SIEMENS SOMATOM Definition AS

Kundenhinweis zu technischem Update CT037/17/S

Betreff: SOMATOM Definition AS – Neue Befestigung für Lichtvisierfenster

Abb. 1: SOMATOM Definition AS

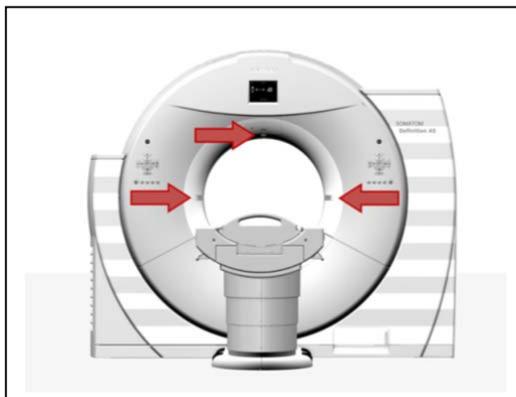
Wir haben Sie darüber informiert, dass das kleine Lichtvisierfenster (siehe Abb. 1), das zur Positionierung des Lasers verwendet wird und in die vordere Verkleidung Ihres CT-Systems integriert ist, sich lösen und in seltenen Fällen potenziell herausfallen kann. Bei fehlenden Fenstern könnte eine Person durch die Öffnung greifen und eine schwere Verletzung riskieren, z. B. einen elektrischen Schlag oder physische Schäden der Finger.

Mit dem neuesten technischen Update Ct037/17/S, das für Ihr System verteilt wurde, haben wir eine verbesserte Befestigungsvorrichtung für die Lichtvisierfenster eingeführt. Wir haben die geklebten Fenster durch neue Lichtvisierfenster mit Klemmenlösung ersetzt. Diese Lösung ist zuverlässiger.

- Dementsprechend müssen wir die Sicherheitshinweise CT030/16/S und CT031/16/S aktualisieren. Die neuesten Lichtvisierfenster, die mit dem technischen Update CT037/17/S eingeführt wurden, können nicht herausfallen, wenn nicht übermäßige externe Kraft angewendet wird. Dies ist die endgültige technische Lösung, die wir in den Anschreiben CT030/16/S und CT031/16/S, die im letzten Jahr versendet wurden, angekündigt haben. Alle anderen Aspekte dieser Briefe bleiben unverändert und gültig.
